**SOLICITATION AMENDMENT**  
**MODIFICATION DE L'INVITATION**

<b>Title - Sujet</b> New Floating Wharves New Floating Wharves Installation	
<b>Solicitation No. - N° de l'invitation</b> EC373-230555/A	<b>Amendment No. - N° modif.</b> 001
<b>Client Reference No. - N° de référence du client</b> EC373-230555	<b>Date</b> 2022-08-23
<b>GETS Reference No. - N° de référence de SEAG</b> PW-\$PWJ-004-6235	
<b>File No. - N° de dossier</b> PWJ-2-45040 (004)	<b>CCC No./N° CCC - FMS No./N° VME</b>
<b>Solicitation Closes - L'invitation prend fin</b> <b>at - à 02:00 PM</b> Atlantic Daylight Saving Time ADT <b>on - le 2022-08-25</b> Heure Avancée de l'Atlantique HAA	
<b>F.O.B. - F.A.B.</b> <b>Plant-Usine:</b> <input type="checkbox"/> <b>Destination:</b> <input checked="" type="checkbox"/> <b>Other-Autre:</b> <input type="checkbox"/>	
<b>Address Enquiries to: - Adresser toutes questions à:</b> Johnston (PWJ), Edward	<b>Buyer Id - Id de l'acheteur</b> pwj004
<b>Telephone No. - N° de téléphone</b> (506) 343-6382 ( )	<b>FAX No. - N° de FAX</b> (506) 851-6759

## Modification numéro 1

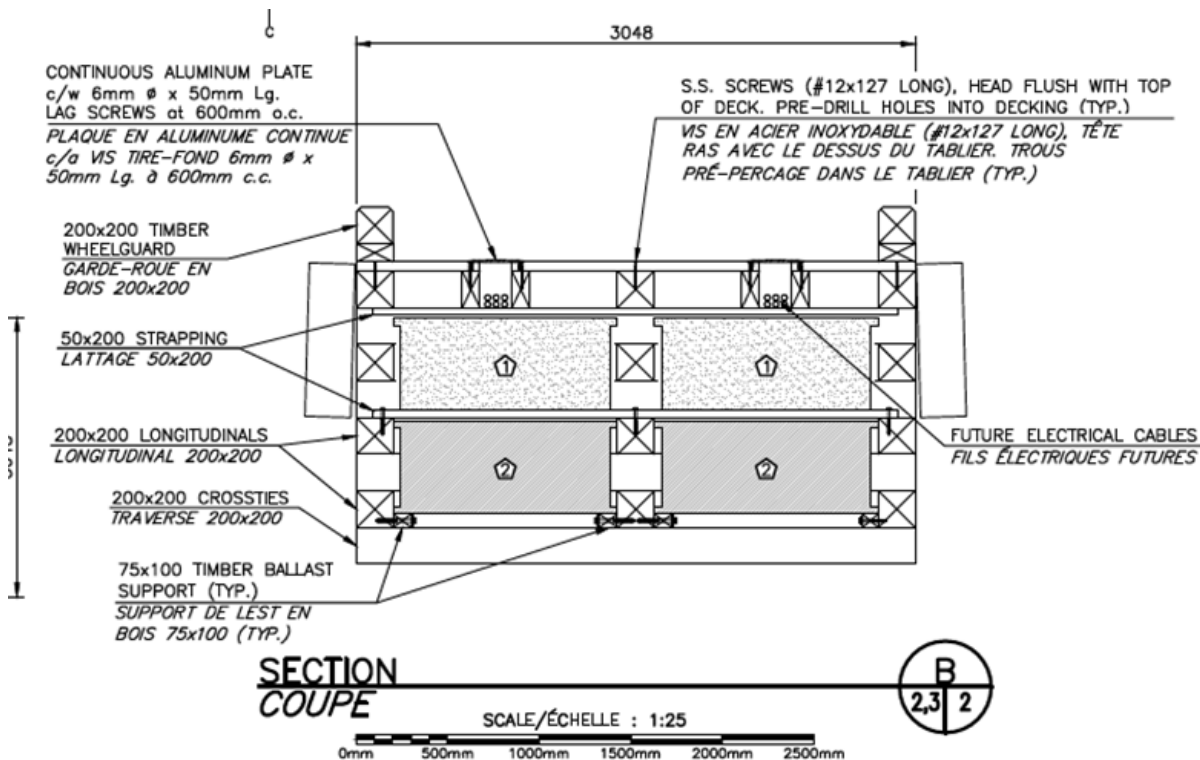
Q1. Le plan pour les quais flottants à la page QFW-2, montre 3 points (peut-être un boulon) sur chaque traverses de 200 x 200, à côté du classeur. S'agit-il d'un boulon de 1600mm de longueur dans le sens vertical? Veuillez préciser. Dans l'affirmative, quel est son diamètre et sa longueur?

Q2. Quelle est la largeur de la plaque en aluminium continue pour le conduits future électrique?

R1. Voir le diagramme section B(2, 3/2) qui démontre les vises S.S. – découpées ci-dessous.

R2. La largeur est de 305mm – voir le diagramme ajouter
